REAMENAJARE STRADA ENESCU

DOCUMENTAȚIA DE AVIZARE A LUCRĂRILOR DE INTERVENȚIE – D.A.L.I.

AVIZE ȘI ACORDURI PRIVIND UTILITĂȚILE URBANE ȘI INFRASTRUCTURA:

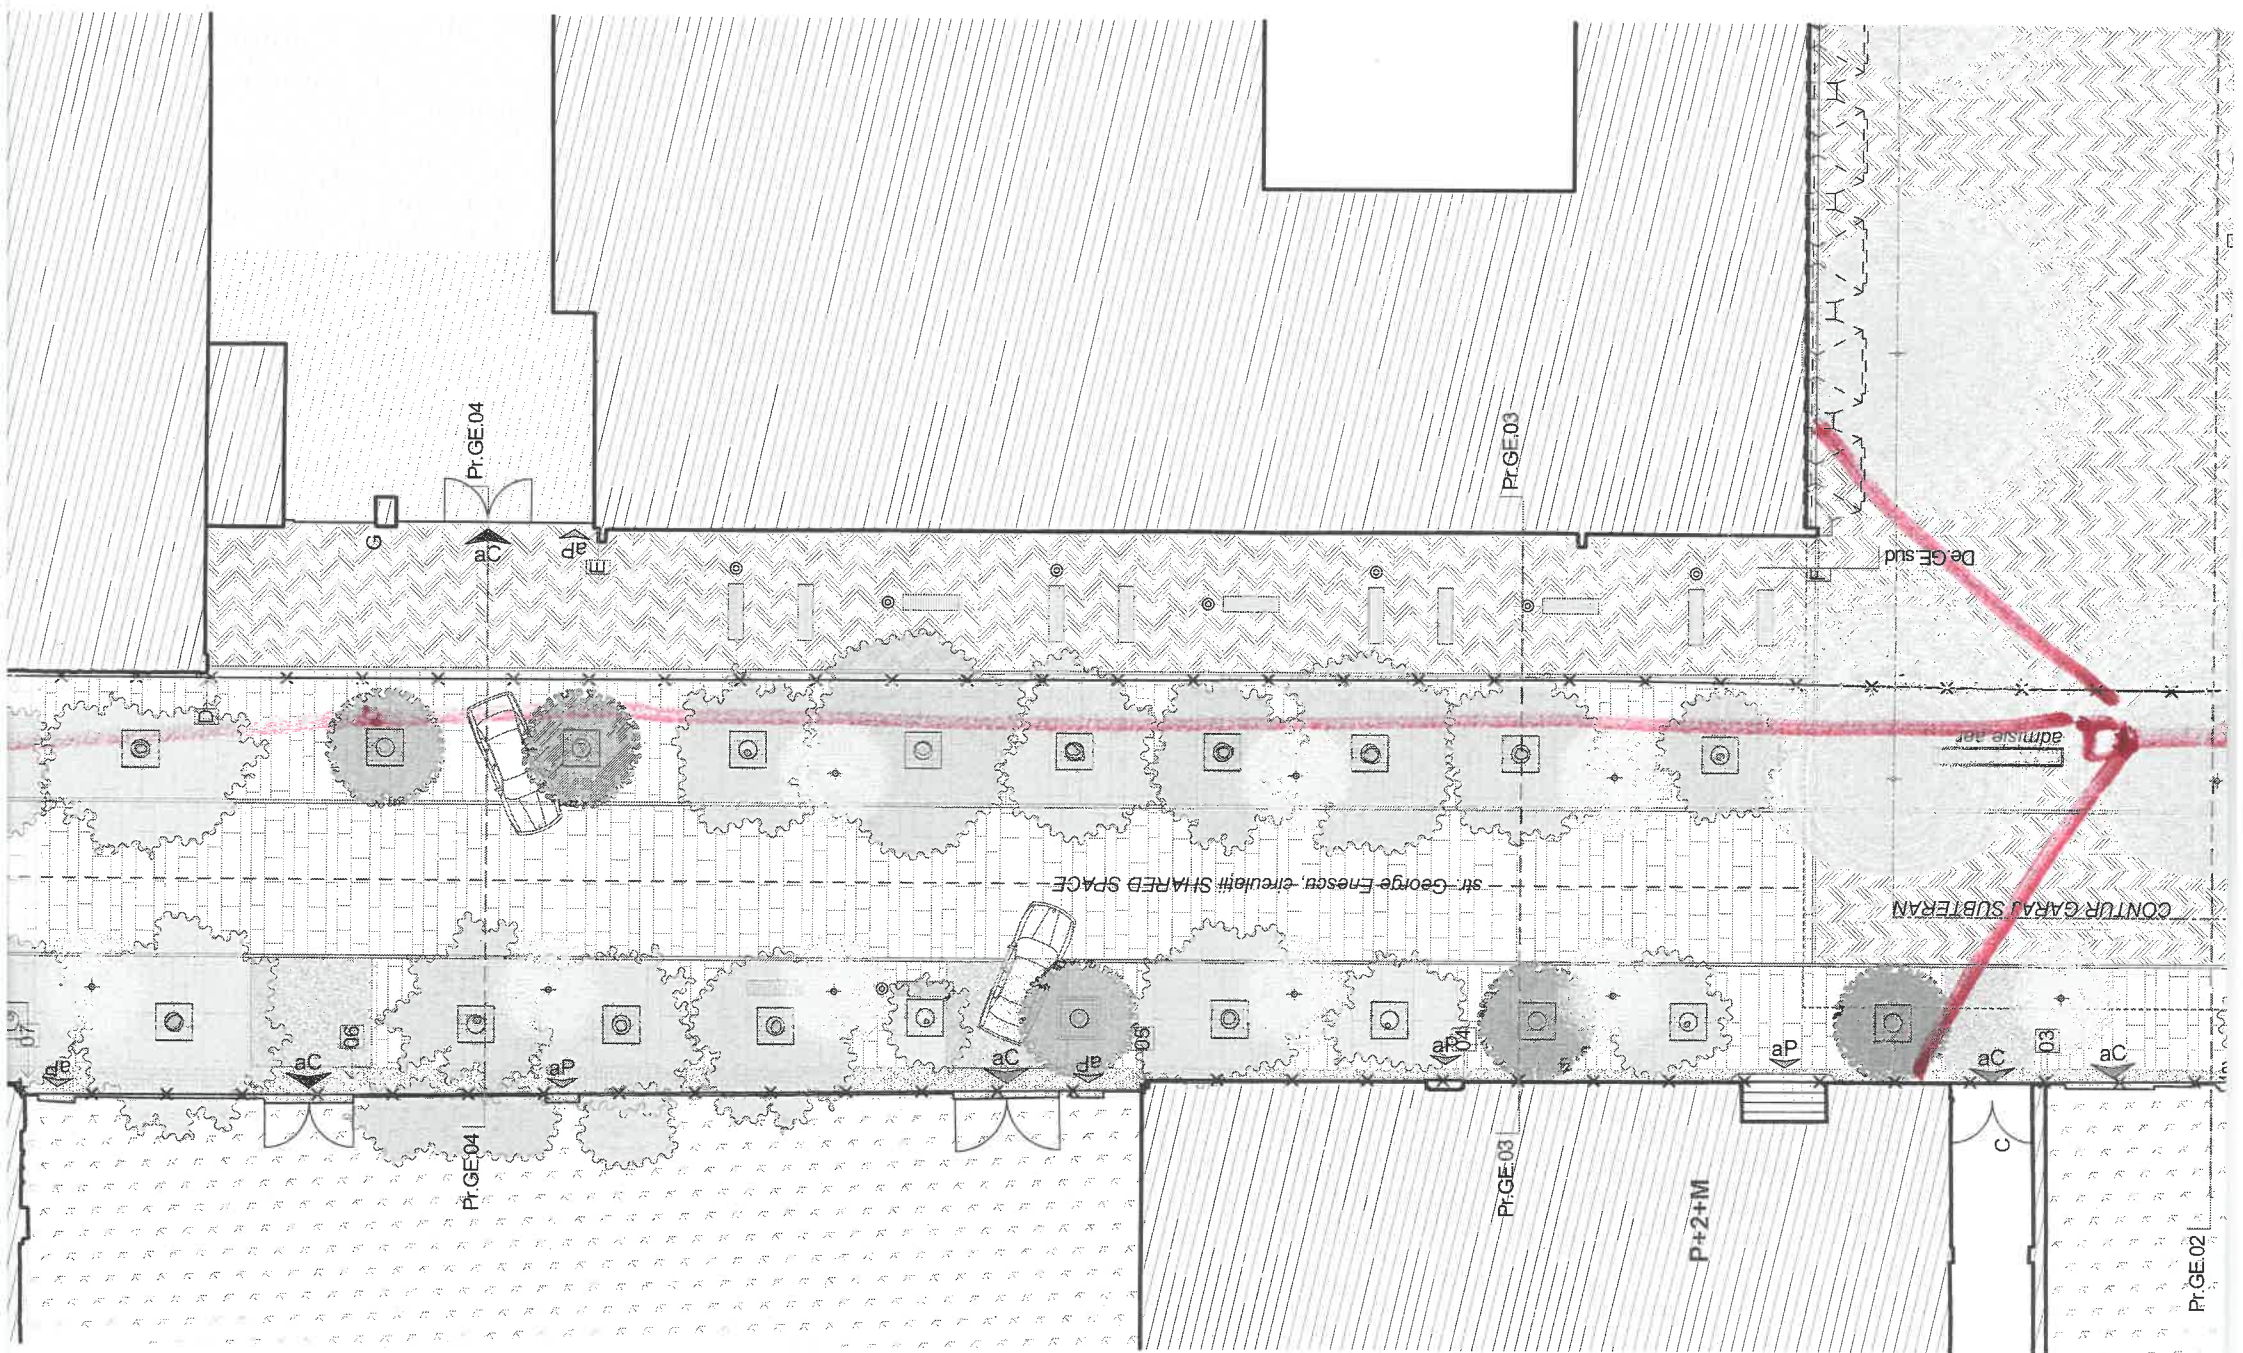
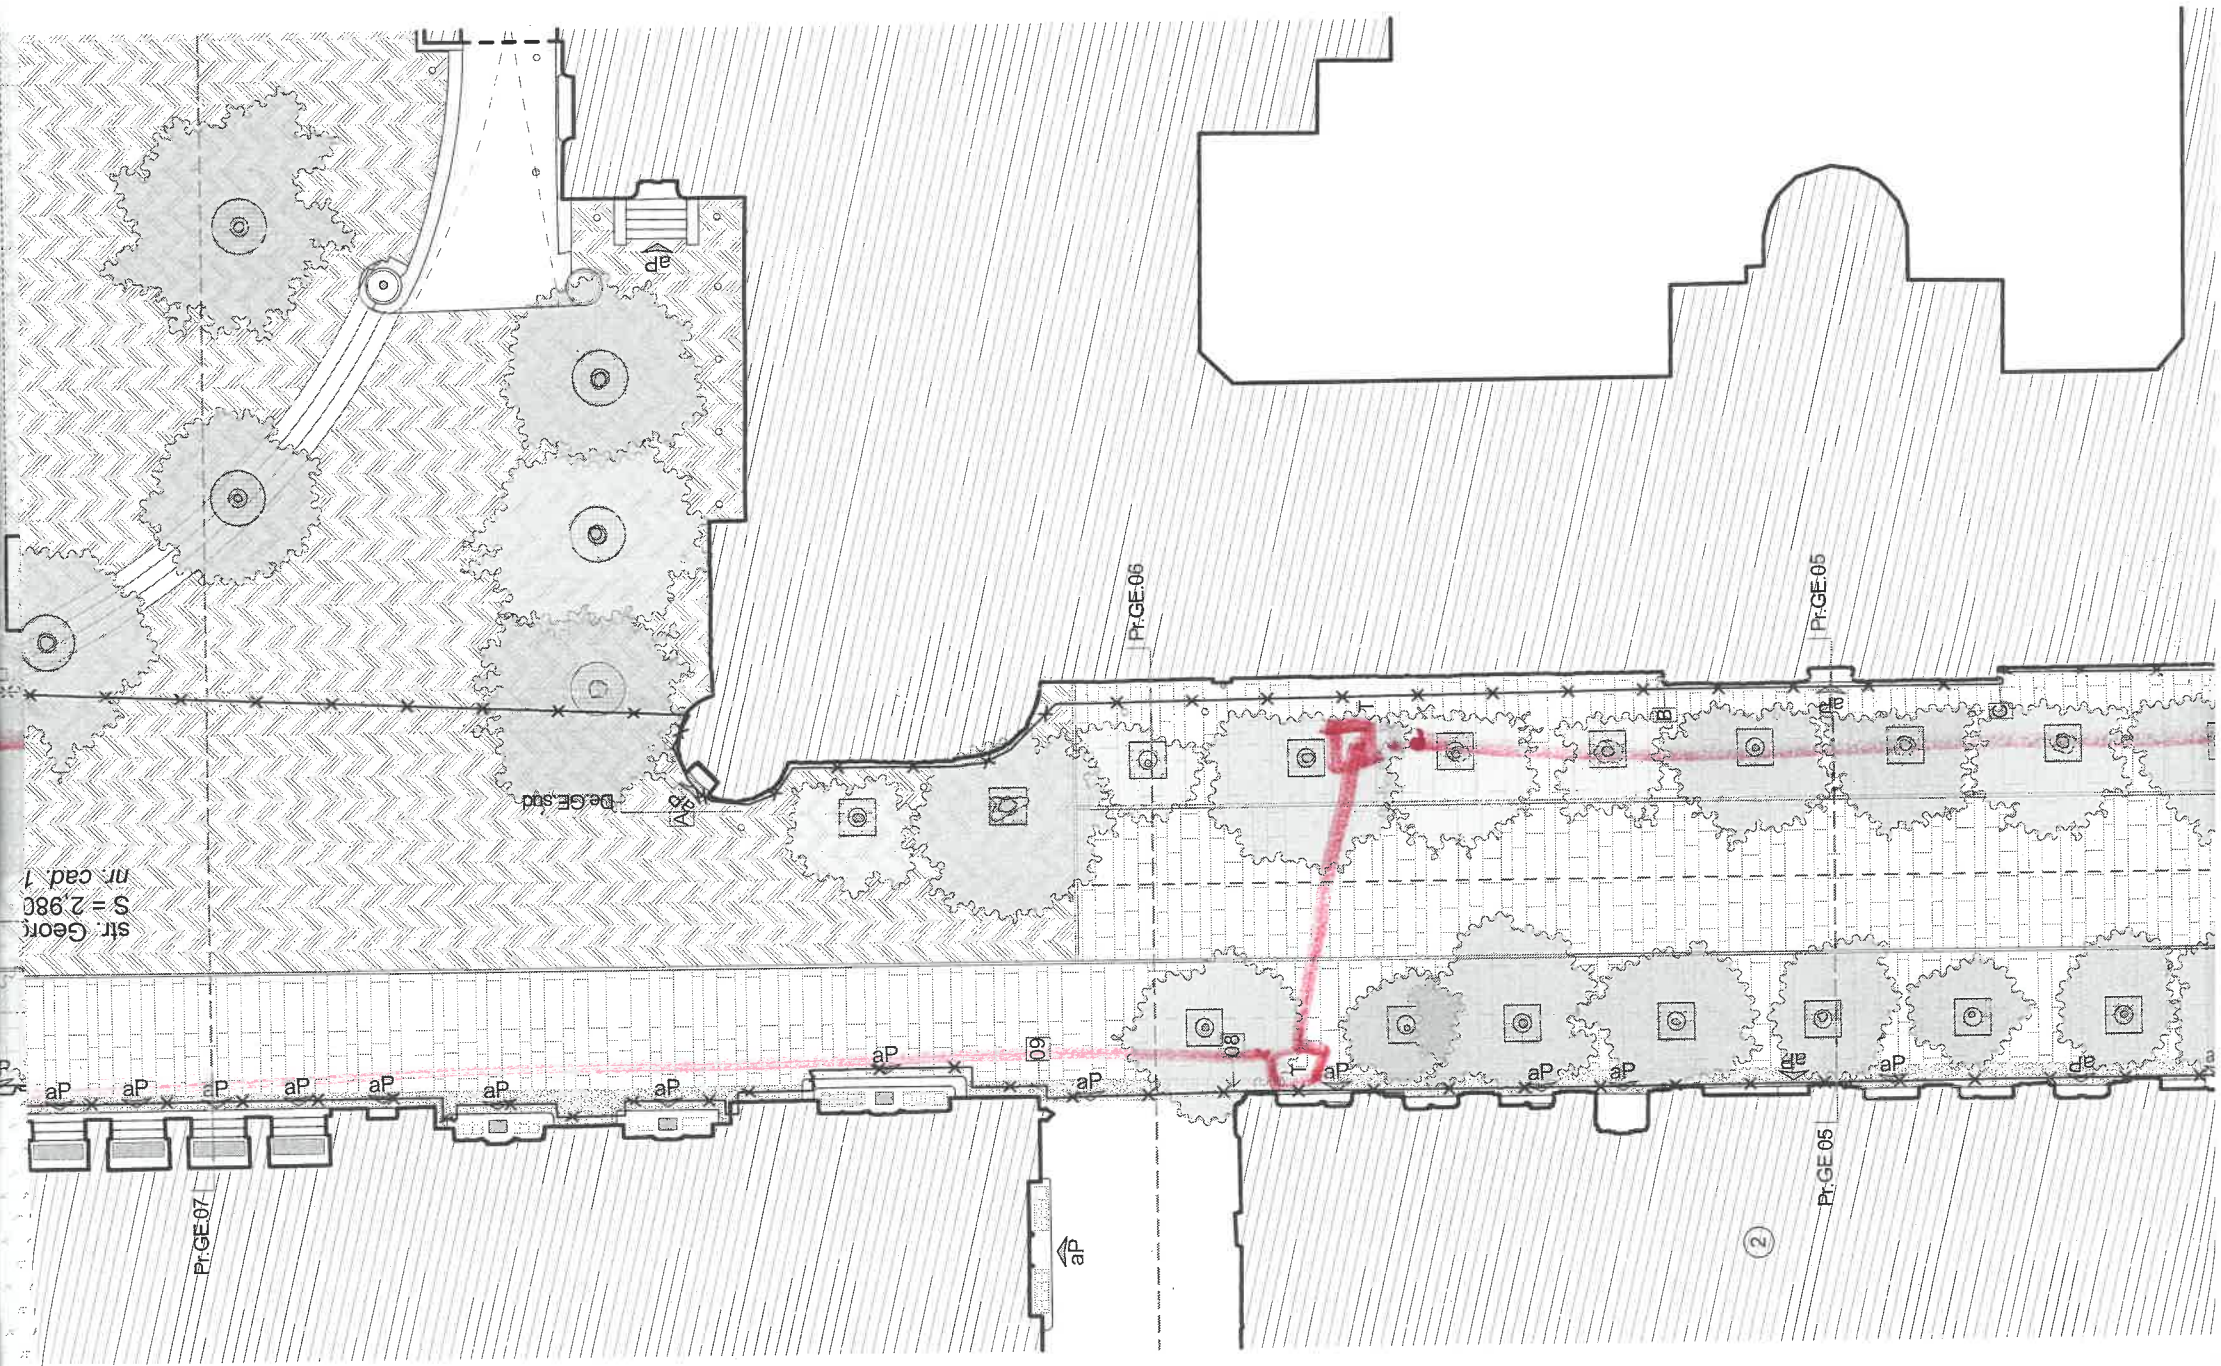
În zona de interes, Orange Romania Communications are amplasate cabluri/echipamente de telecomunicatii instalate subteran (în canalizatie/ sapatura) si aerian.

- Între instalațiile de telecomunicatii și lucrarea propusă se vor respecta prevederile din STAS 8591/97, SR 1999/86 în plan orizontal și vertical.
- Distanța minimă în plan orizontal între instalațiile de telecomunicatii subterane si lucrarea propusa va fi de minim 0,6 metri, conform SR 8591/97.

- Distanța minimă în plan orizontal între instalațiile de telecomunicatii aeriene si lucrarea propusa va fi de minim 1,5 metri, conform SR 1999/86;
